<b>Title - Sujet</b> Compensation loss of Wetlands, IDP	
<b>Solicitation No. - N° de l'invitation</b> EE520-191859/A	<b>Amendment No. - N° modif.</b> 006
<b>Client Reference No. - N° de référence du client</b> R.071652.978	<b>Date</b> 2019-05-02
<b>GETS Reference No. - N° de référence de SEAG</b> PW-\$MTC-775-15297	
<b>File No. - N° de dossier</b> MTC-8-41231 (775)	<b>CCC No./N° CCC - FMS No./N° VME</b>
<b>Solicitation Closes - L'invitation prend fin</b> <b>at - à 02:00 PM</b> <b>on - le 2019-05-09</b>	<b>Time Zone</b> <b>Fuseau horaire</b> Heure Avancée de l'Est HAE
<b>F.O.B. - F.A.B.</b> <b>Plant-Usine:</b> <input type="checkbox"/> <b>Destination:</b> <input checked="" type="checkbox"/> <b>Other-Autre:</b> <input type="checkbox"/>	
<b>Address Enquiries to: - Adresser toutes questions à:</b> Aguilera, Maria Pia	<b>Buyer Id - Id de l'acheteur</b> mtc775
<b>Telephone No. - N° de téléphone</b> (514) 592-3823 ( )	<b>FAX No. - N° de FAX</b> (514) 496-3822

**AMENDMENT 006:** *COMPENSATION FOR THE LOSS OF WETLANDS AND HABITATS IN A MIGRATORY BIRD SANCTUARY, ÎLES DE LA PAIX, QC*

Project : **Compensation for the Loss of Wetlands and Habitats in a Migratory Bird Sanctuary –  
Îles de la P

#### 2.2. Drawings C301 (sheet C10) and drawing C302 (sheet C11)

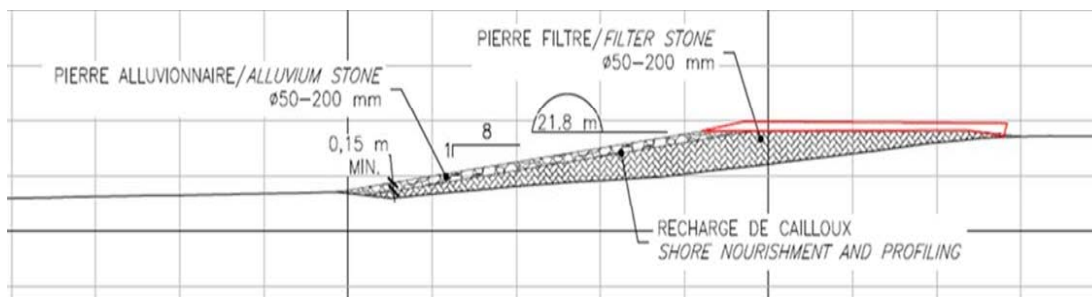
Sections A, B and C from drawing C301 and sections D, E et F from drawing C302 are modified. Alluvium stone  $\varnothing$  50-200 mm on top of shore nourishment must cover with a thickness of 150 mm all filter stone  $\varnothing$  50-200 mm (slope and top) as outlined in red on the following sketch.

The total quantity of bid form item 3.5 « Shore nourishment: provision and installation of 50-200 mm alluvial stones » remains 1 640 m<sup>3</sup>.
